Dodatek č. 4
ke Smlouvě o dílo ze dne 6. 8. 2021
č. smlouvy objednatele: DS2121/04760

dodatek č. 4 ke smlouvě o dílo ze dne 6. 8. 2021, která byla uzavřena s vybraným dodavatelem veřejné zakázky na stavební práce s názvem „Oblastní nemocnice Jičín – Novostavba pavilonu „A“ pro laboratoře a onkologii“ (dále jen „smlouva“ nebo „smlouva o dílo“ nebo „SOD“) (dále též jen „dodatek“)

ZMĚNOVÝ LIST

Likvidace ekologické zátěže

SKLADBA SO1 – Nové řešení

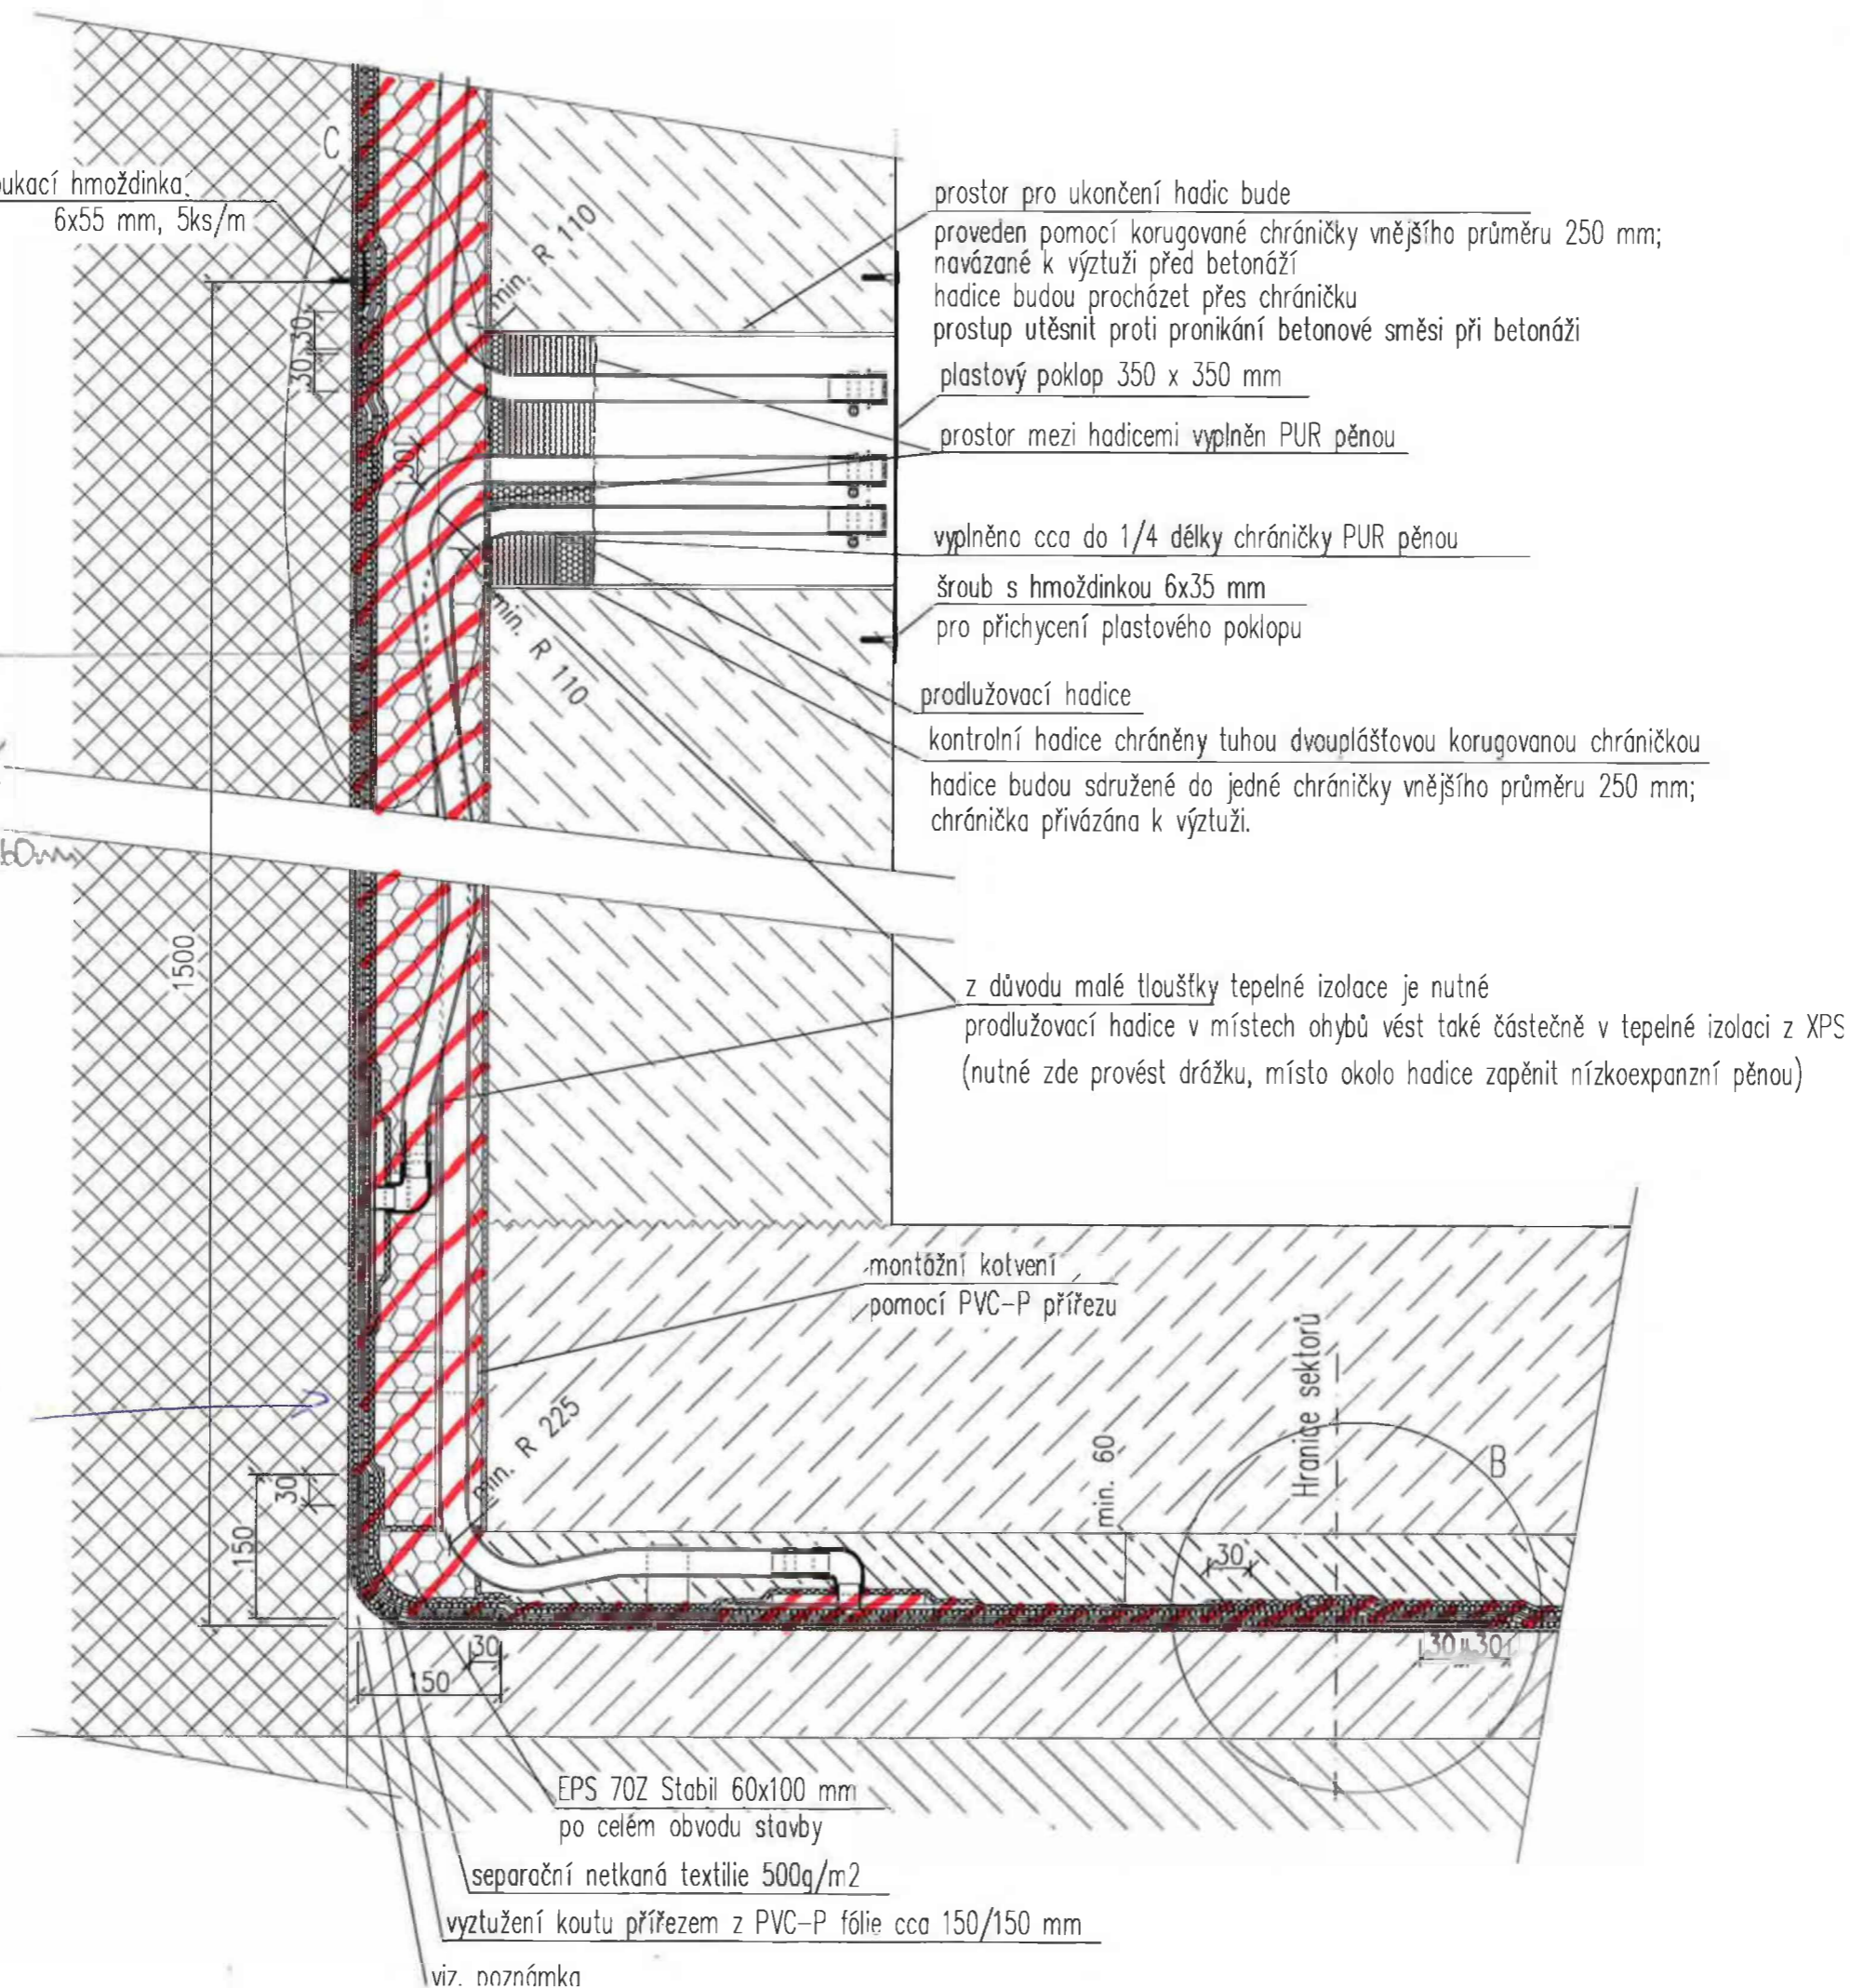
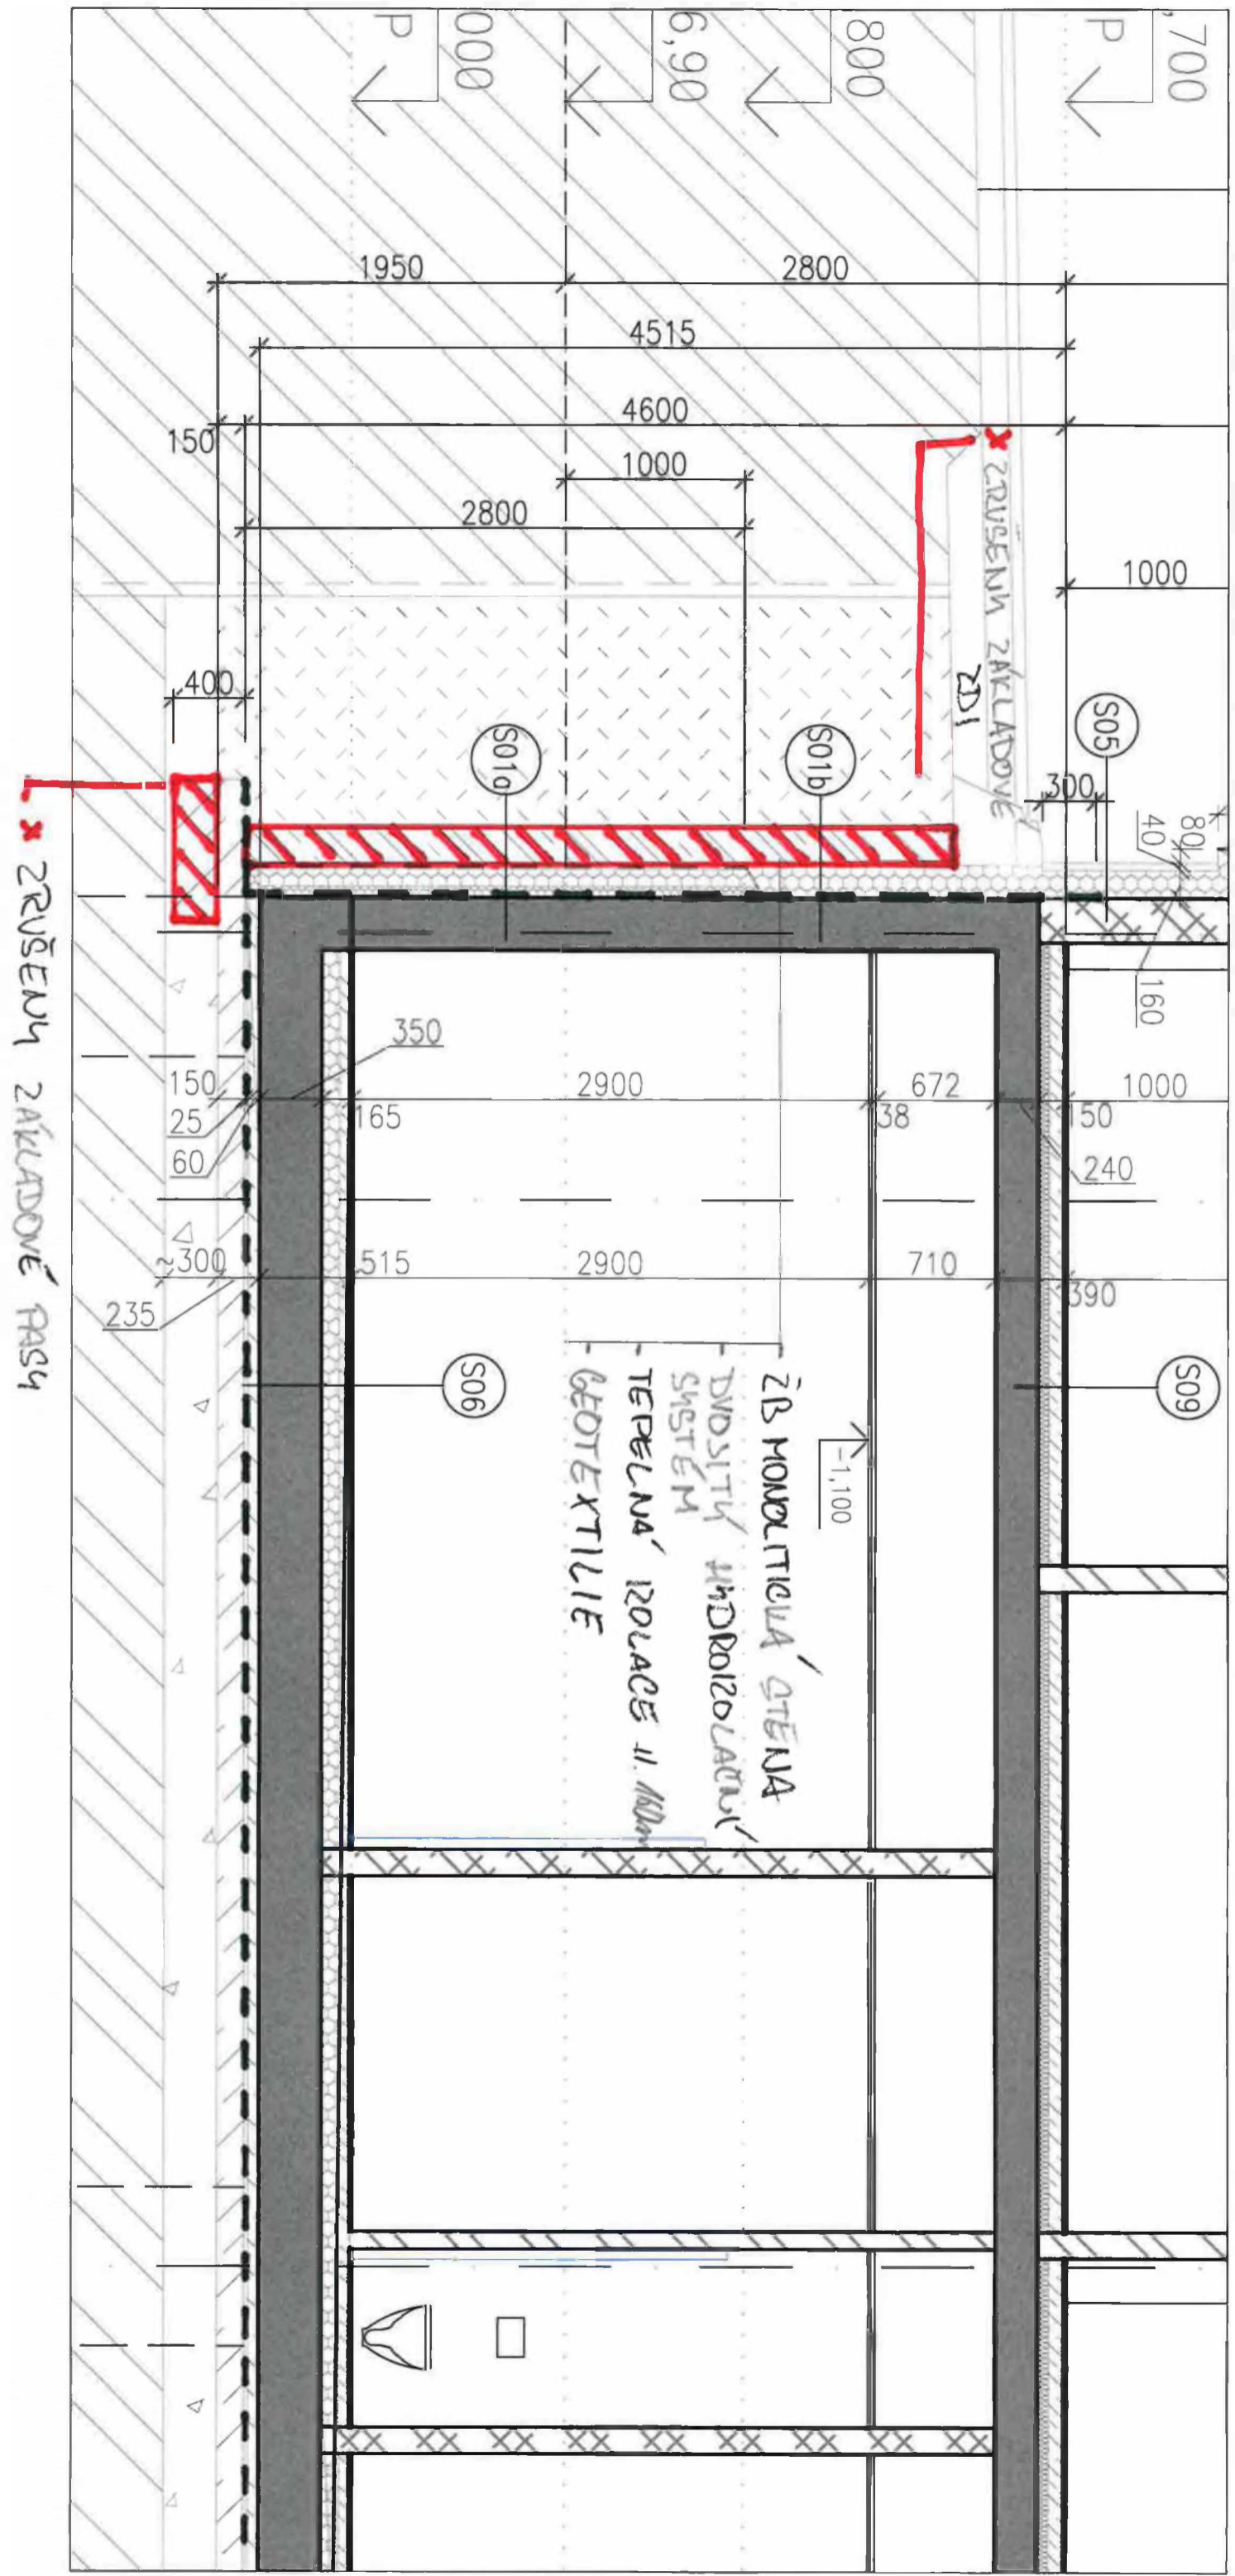
Po konzultacích s projektanty statiky a dodavatelskou firmou hydroizolačního systému, bylo navrženo řešení dvojitě hydroizolace z modifikovaných asfaltových pásů celoplošně natavených, splňující podmínku pro hydroizolace proti tlakové vodě dle výsledků hydrogeologického průzkumu. Do betonové směsi bude z důvodu zvýšení vodonepropustnosti betonové konstrukce přidána krystalizační přísada BETOCRETE-CL 170P. Navíc k provedení hydroizolace z asfaltových pásů je přizpůsobeno a upraveno statické řešení železobetonových stěn pod úroveň terénu, doplněno o systémové prvky do pracovních a dilatačních spár zabraňující případnému průsaku podzemní vody.

- ŽELEZOBETONOVÁ MONOLIT. STĚNA TL.300mm, C30/37-XC2, S KRYSTALIZAČNÍ PŘÍSAĐOU BETOCRETE –CL 170P
- MODIFIKOVANÝ ASFALTOVÝ PÁS BITU-FLEX PV
- MODIFIKOVANÝ ASFALTOVÝ PÁS BITU-FLEX GG
- TEPELNĚIZOLAČNÍ DESKY XPS 300 TL. 160mm
- OCHRANNÁ NETKANÁ GEOTXTILIE Z POLYPROPYLENOVÝCH VLÁKEN 900g/m2, ZPEVNĚNÁ VPICHOVÁNÍM

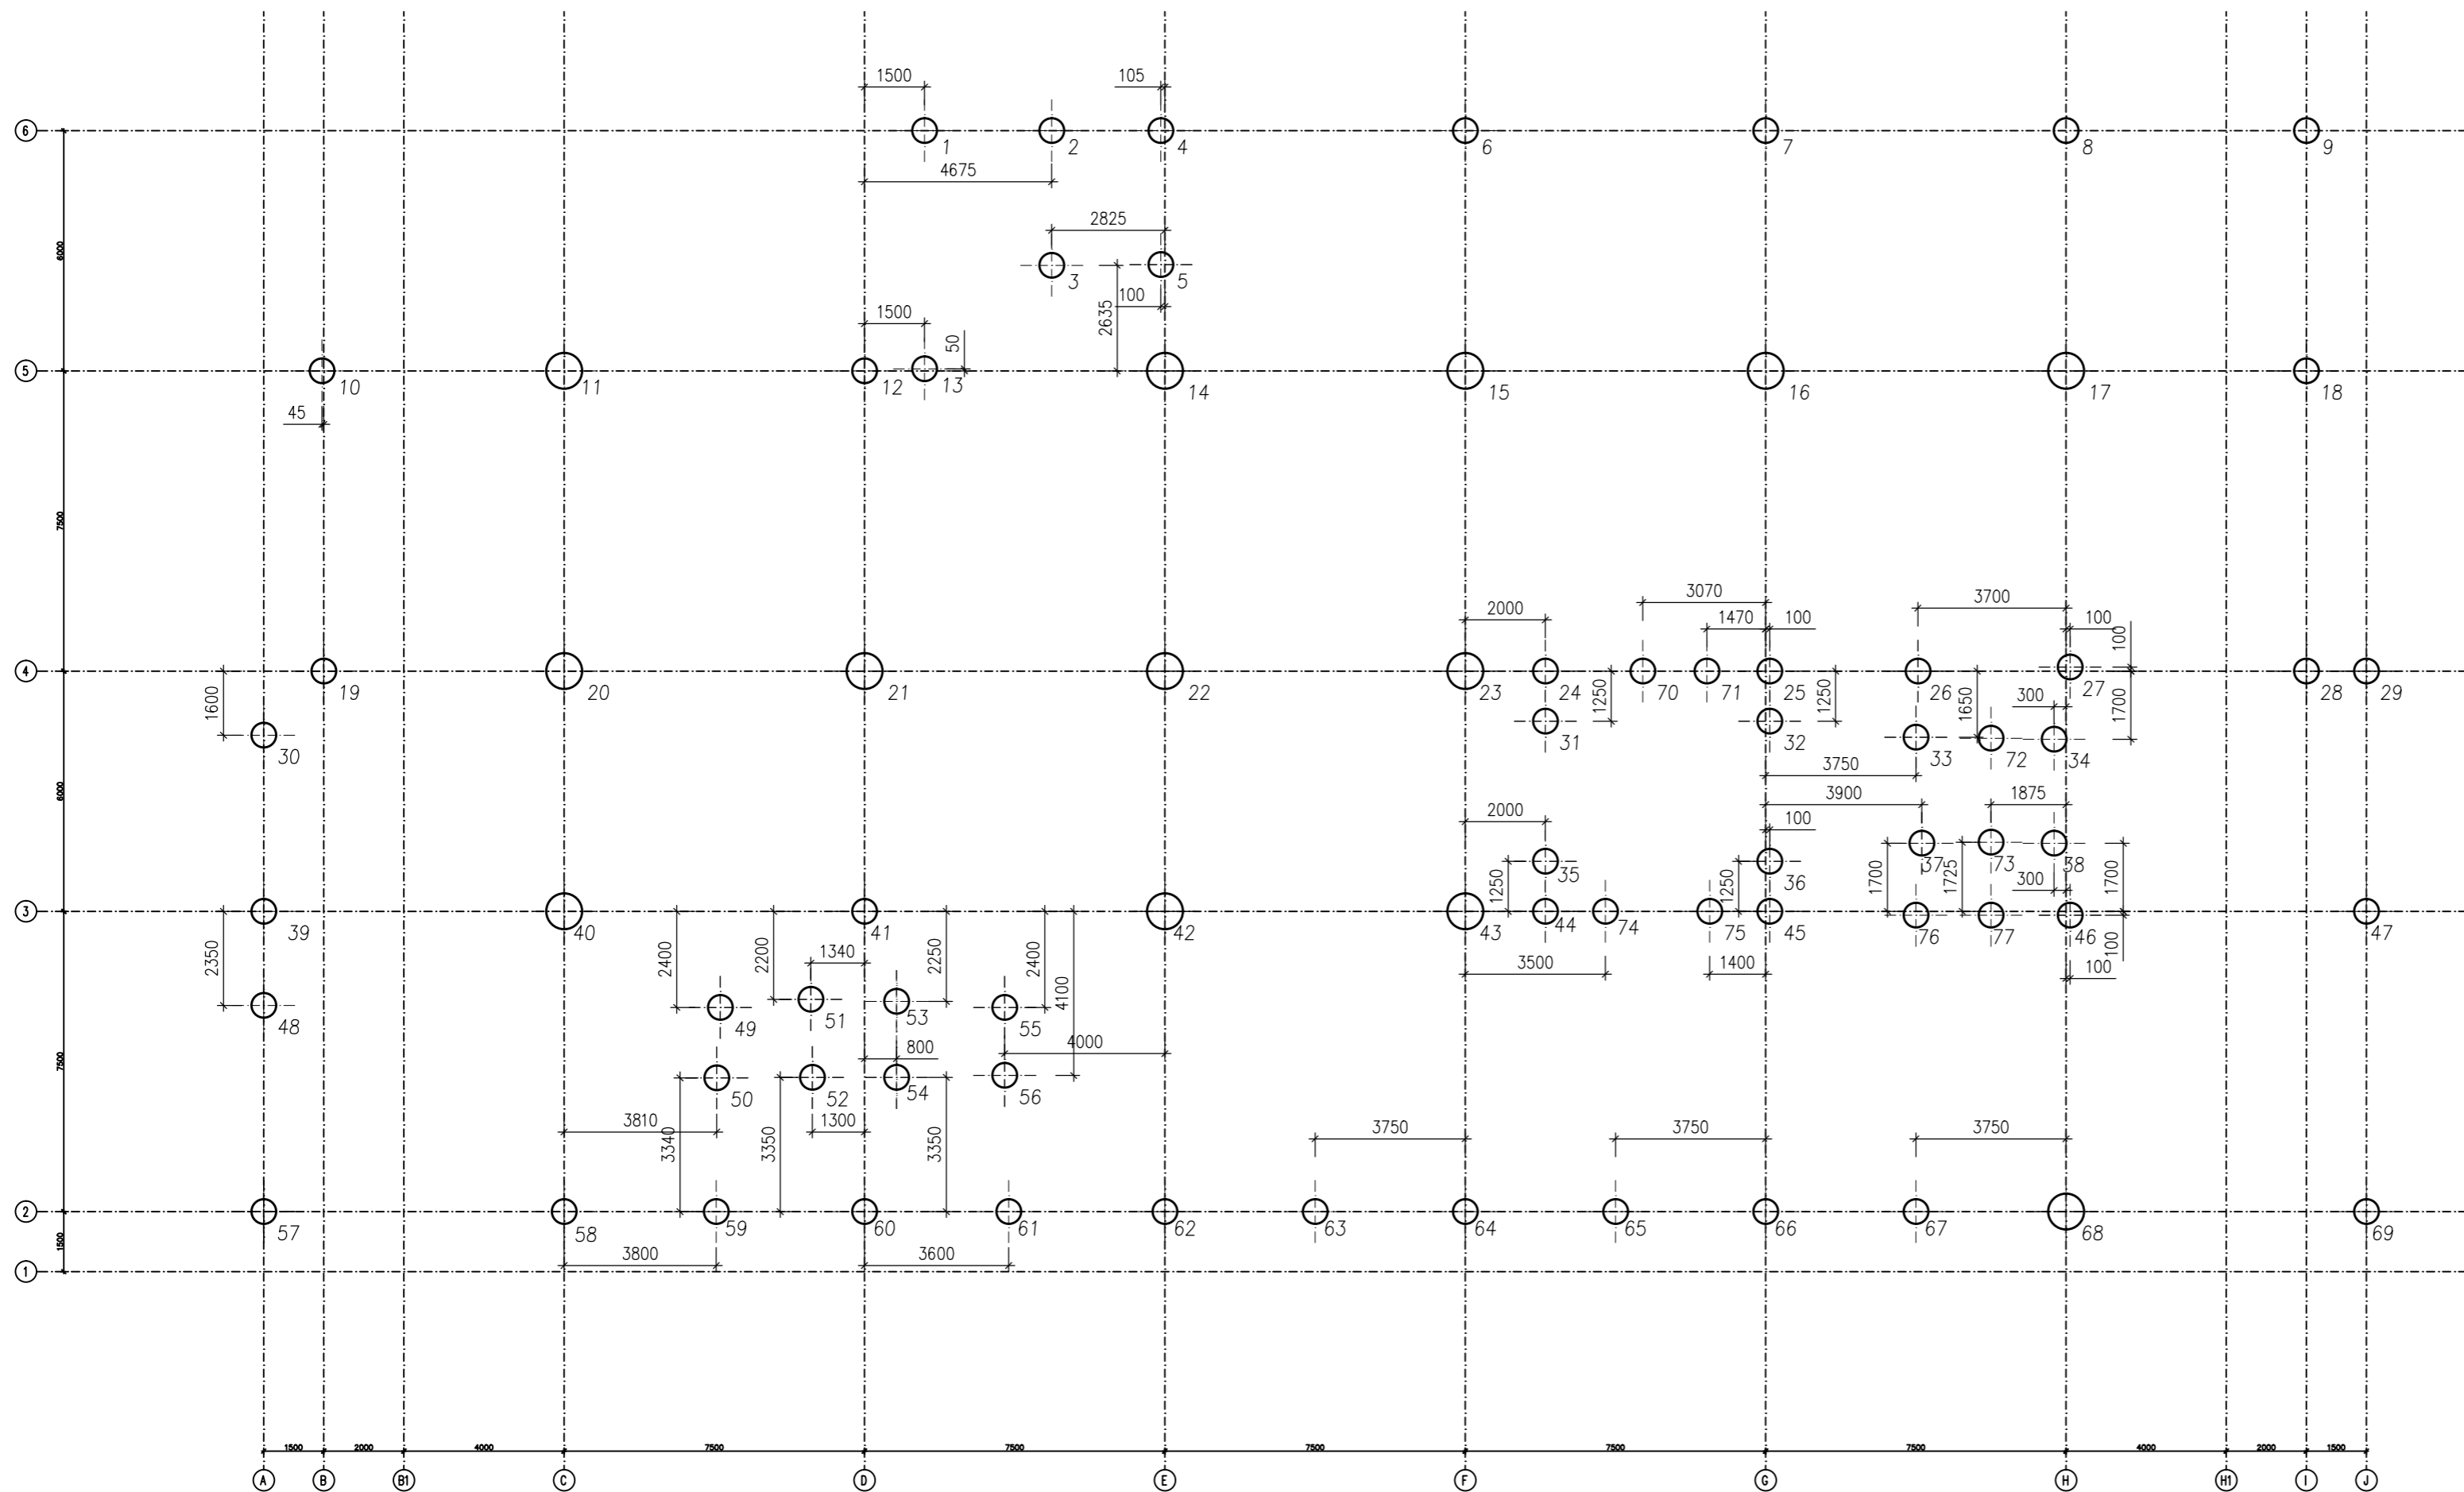
skutečnost		154,585		
			rozdíl		-13,415		
8	K	231112212	Zřízení pilot svislých D do 650 mm hl do 20 m bez vytažení pažnic z betonu železového	m	-38,100	546,17	-20 809,08
	VV		"viz v.č. D.1.2.1_SO01_001/301, detaily, TZ"				
	VV		(ODMĚŘENO ELEKTRONICKY)				
	VV		"1" 440,50		440,500		
	VV		Mezisoučet		440,500		
	VV		"nepředvídatelný objem_bude odsouhlaseno při realizaci stavby" 0,2*440,5		88,100		
	VV		Součet		528,600		
			skutečnost		490,500		
			rozdíl		-38,100		
9	K	231112213	Zřízení pilot svislých D do 1250 mm hl do 20 m bez vytažení pažnic z betonu železového	m	-23,500	642,67	-15 102,75
	VV		"viz v.č. D.1.2.1_SO01_001/301, detaily, TZ"				
	VV		(ODMĚŘENO ELEKTRONICKY)				
	VV		"2" 140,0		140,000		
	VV		Mezisoučet		140,000		
	VV		"nepředvídatelný objem_bude odsouhlaseno při realizaci stavby" 0,2*140,0		28,000		
	VV		Součet		168,000		
			skutečnost		144,500		
			rozdíl		-23,500
